Dotyczy: postępowania o udzielenie zamówienia w trybie przetargu nieograniczonego na **Zakup aparatury i sprzętu medycznego dla potrzeb Wojewódzkiego Szpitala Specjalistycznego Nr 2 w Jastrzębiu-Zdroju, (BZP.38.382-19.24).**

WYJAŚNIENIE TREŚCI SWZ ORAZ ZMIANA TREŚCI SWZ Z DNIA 19.05.2024r.

Pytanie nr 29 dot. pkt. 12 „Parametry techniczne” Pakietu nr 5 - Lampa operacyjna LED – dwuczaszowa dla potrzeb Poradni Chirurgii Szczękowo – Twarzowej

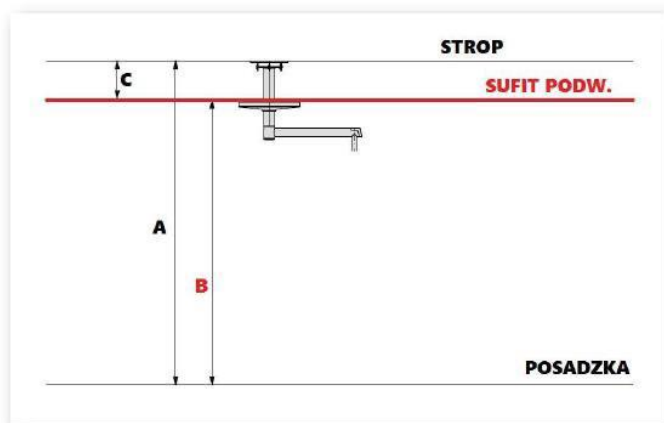
Czy Zamawiający dopuści lampę w kształcie wieloboku foremego, jak na zdjęciu?

Zamawiający działając na podstawie art. 135 ust. 2 wyżej cytowanej ustawy PZP wyjaśnia, że dopuści lampę w kształcie wieloboku foremego, jak na zdjęciu.

Jednocześnie Zamawiający działając na podstawie art. 137 ust. 1 ustawy PZP zmienia treść SWZ w następujący sposób:

w pkt. 12 „Parametry techniczne” Pakietu nr 5 - Lampa operacyjna LED – dwuczaszowa dla potrzeb Poradni Chirurgii Szczękowo – Twarzowej zmienia zapis z:

Lp.	Nazwa parametru/podzespołu	Parametr / Warunek wymagany
12.	Czasze lampy w kształcie koła o bryle monolitycznej, zamkniętej, zwartej łatwej do utrzymania lampy w czystości	TAK

który otrzymuje brzmienie:

Lp.	Nazwa parametru/podzespołu	Parametr / Warunek wymagany
12.	Czasze lampy w kształcie koła o bryle monolitycznej, zamkniętej, zwartej łatwej do utrzymania lampy w czystości lub czasze lampy w kształcie wieloboku foremego	TAK, podać
